## LuK Service Info

TB1151

# Part Nr. 228 0069 11 – 280/280mm TGA6

Info: New design / Neues Design / Nouvelle conception / Nuevo diseño / Nuovo disegno / Nuovo segno

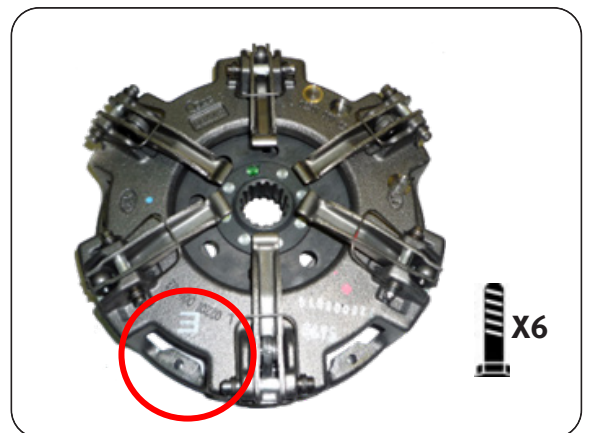
This new design utilises the latest clutch technology, using a vented housing for improved cooling and heat dispersal. Fully interchangeable with existing clutches with no modifications required to vehicle or flywheel. A new fixation bolt set 411 0164 11 6 x M8 x 1.25 x 50mm + Conical washer is supplied with new designs to accommodate the lower housing.
